REVISION DES PLAN LOCAUX D'URBANISME DE CAVALAIRE SUR MER (83)

C. LES AVIS EMIS SUR LE PLAN LOCAL D'URBANISME ARRETE LE 28/03/2024

DOSSIER D'ENQUETE PUBLIQUE - PLU ARRETE LE 28/03/2024

1 - Zonage UBa des parcelles en bord de littoral, occupées par les bâtiments des Flots Bleus et de Alpazur.

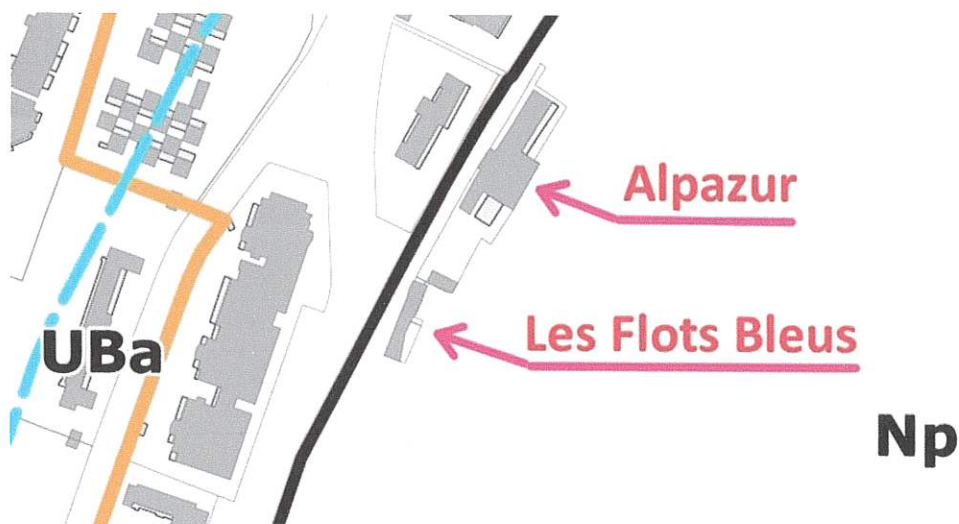
Il sera difficile de soutenir que ces 2 bâtiments ne sont pas sur le DPM

2 – Zone AUD du Jas

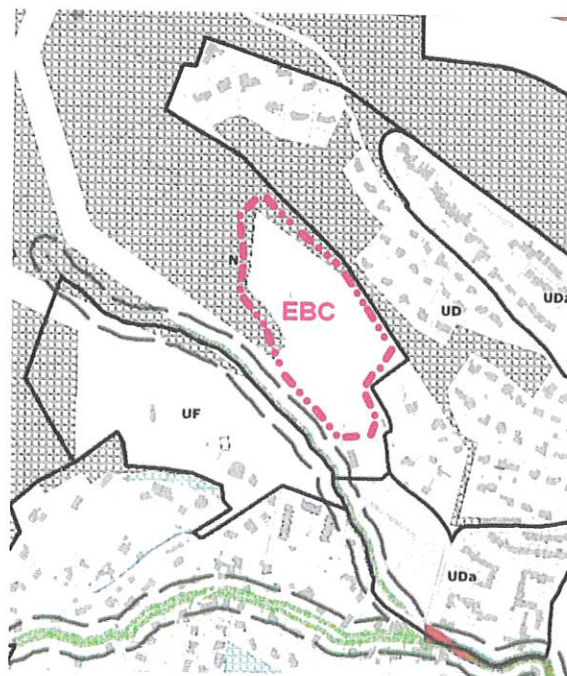
Ce secteur de Cavalaire, désigné comme constructible sous condition, au PLU actuellement encore en vigueur, en limite d'urbanisation, faisait l'objet de contestations de notre part depuis de nombreuses années. Ni les services de la Préfecture, ni les juges du Tribunal Administratif, ne nous avaient suivis lors des modifications précédentes du PLU.

En conclusion il apparaît que tous les critères requis à un classement EBC sont bien réunis. C'est là notre requête auprès de Monsieur le Maire.

3 – Réduction d'E.B.C (Espace Boisé Classé) au camping du Cros de Mouton.

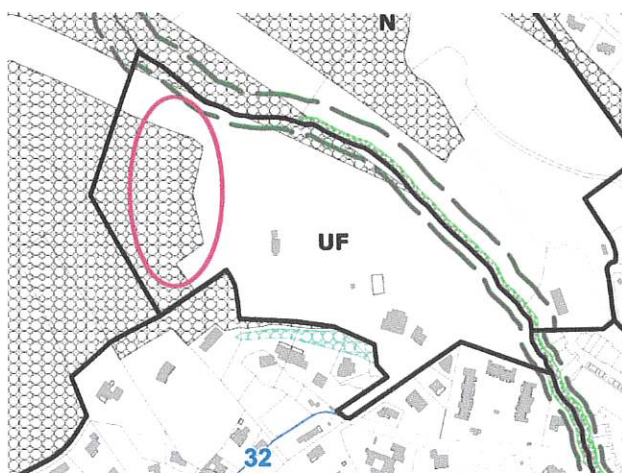
Monsieur le Maire dans sa nouvelle version du PLU a supprimé ce déclassement de 4 400 m² d'E.B.C, sans toutefois s'interdire de revenir sur cette question : « *une révision allégée du PLU pourrait être étudiée à l'avenir sur cette question.* » Cf : courrier à Monsieur le Commissaire enquêteur du 26 octobre 2023, intégré au rapport d'enquête publique.

Comme évoqué ci-dessus, si cette question redevenait d'actualité, nous ne nous prononcerions pas, mais nous pouvons quand même demander à Monsieur le Maire de vérifier si une modification simplifiée du PLU, serait la bonne procédure, afin de disposer d'une chance de succès.

La cartographie ci-dessous, situe le Camping de la Baie en zone UC

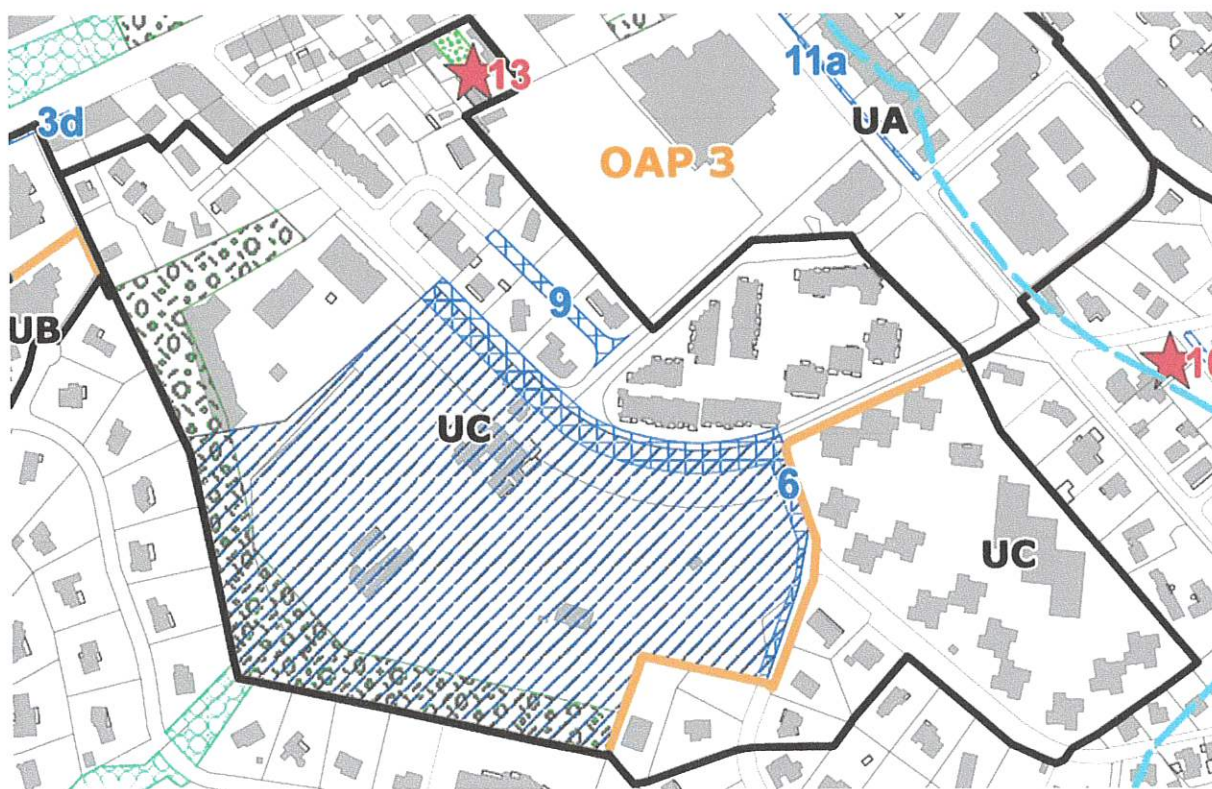
Hauteur maximum des bâtiments 13,5 m. Emprise au sol maximum des bâtiments 60 % de la surface de la parcelle avec 40 % minimum de surface végétalisée.

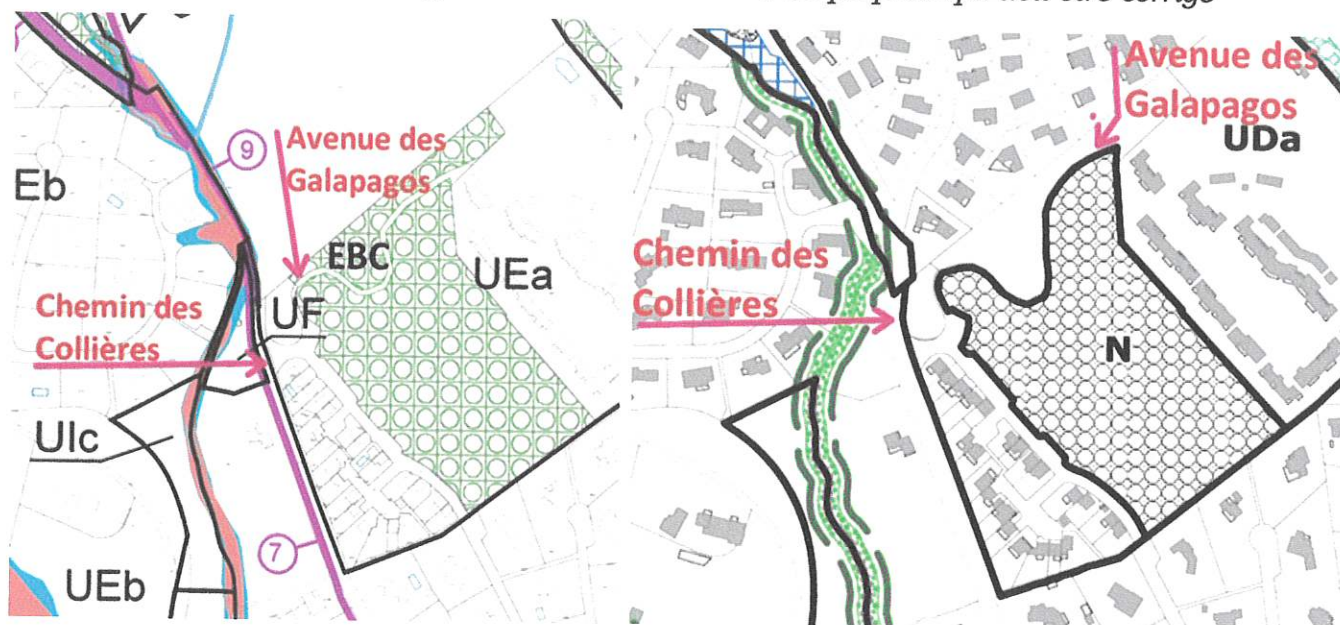
Une parcelle de terrain EBC (Espace Boisé Classé), située au nord de l'avenue des Galapagos a été déclassée sans que la Commission Départementale de la Nature des Paysages et des Sites (CDNPS) ait été consultée.

Nous ne sommes pas dans un contexte d'intérêt public, mais bien d'intérêt privé, puisque cette parcelle privée devient constructible : zone UDa avec une emprise au sol de 40 % de la surface du terrain et une hauteur de 7,5 m ou rez-de-chaussée + 1 étage.

L'extrait de la carte du PLU ci-dessous, confirme que le secteur est bien exposé à un haut niveau de risque.

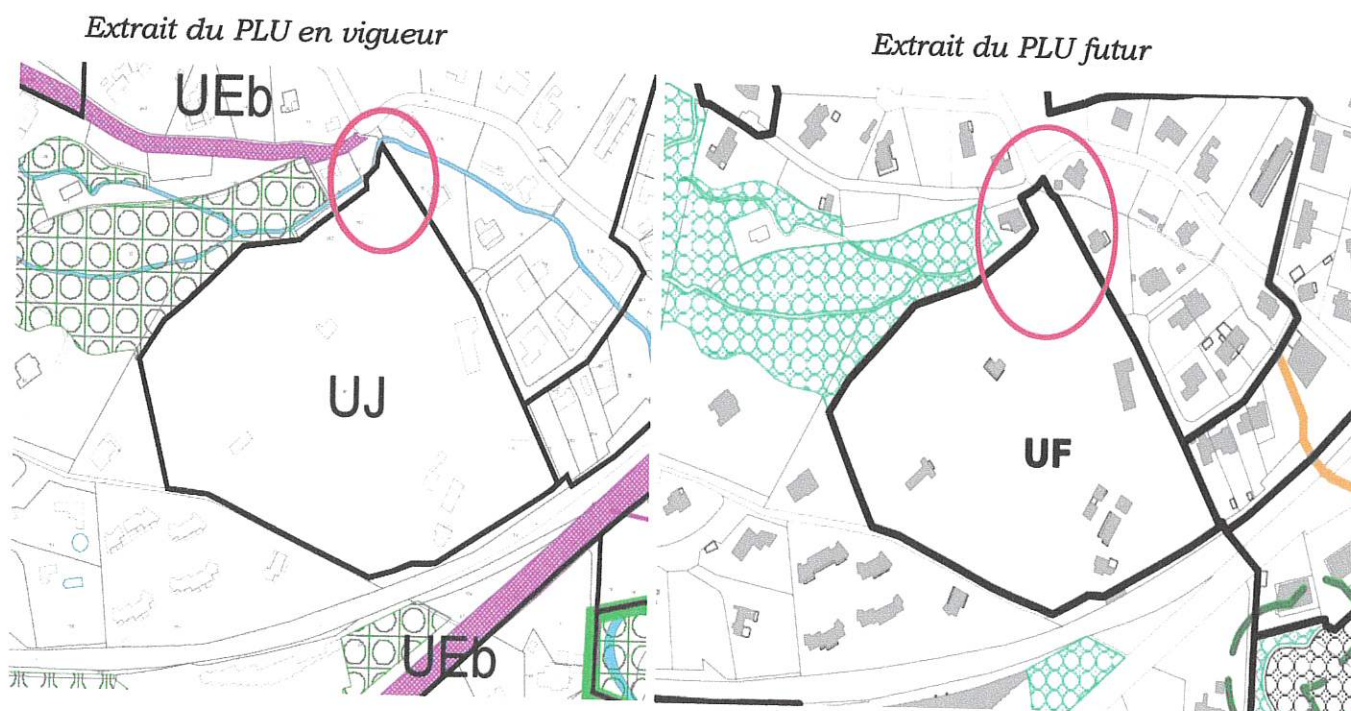
Dans cette révision discutée du PLU, arrêté le 28 mars 2024, le règlement, en **P.G.5. Gestion des écoulements pluviaux**, intègre pourtant la nécessité d'interdire tout obstacle dans l'axe naturel des ruisseaux et de préserver la fonctionnalité du relief sans accentuer la mise en danger des personnes et des biens.

Cette carte issue de ce projet de révision du PLU, et élaborée par AquaGéoSphère (carte 5D6 b), souligne les risques d'inondations et de ruissellements de la partie du nord du camping traversée par un ruisseau.

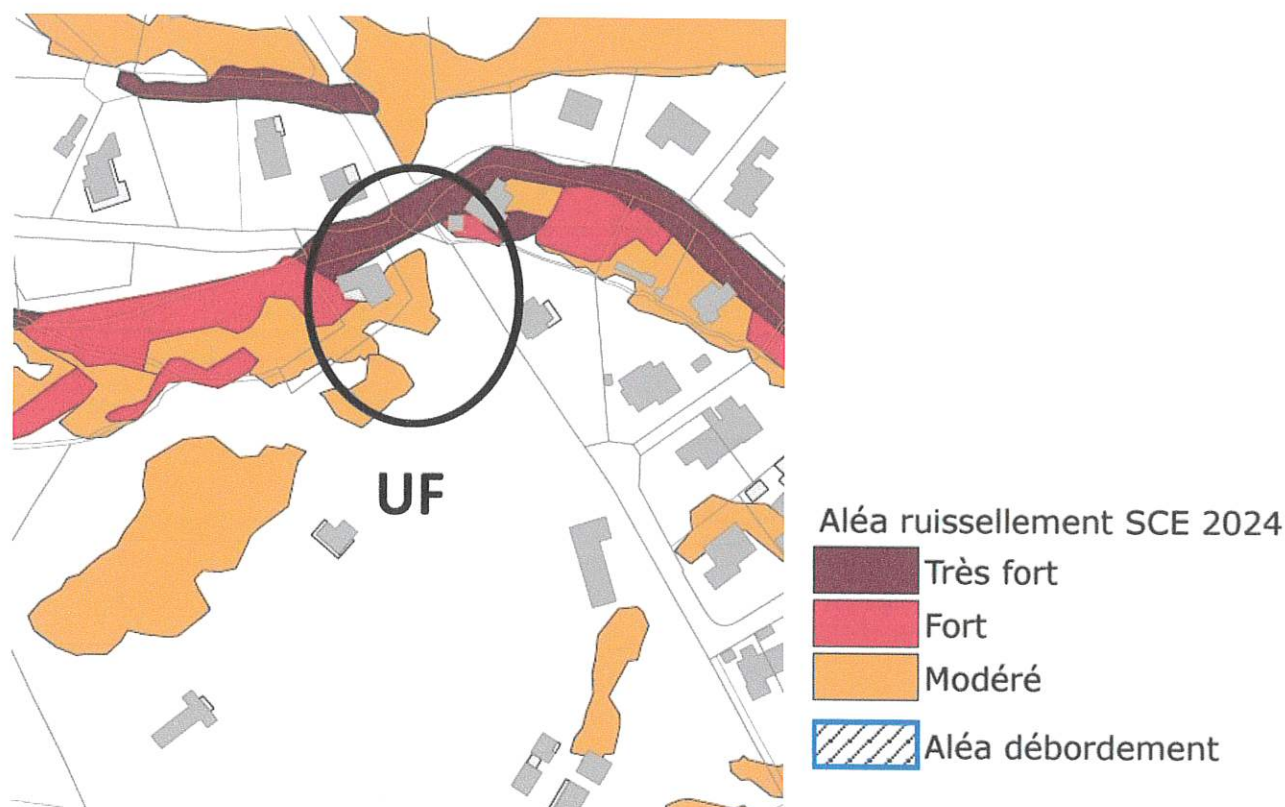
Nous relevons dans cette nouvelle version du PLU, **une tentative de régularisation de cette infraction, très simplement par une modification et une extension de l'emprise de la zone camping UF**, contrairement aux orientations proposées dans cette révision du PLU, et sans que l'intérêt public puisse être évoqué, mais avec de sérieuses conséquences sur le voisinage.

Les 2 extraits ci-dessous mettent en évidence la modification proposée par cette révision du PLU.
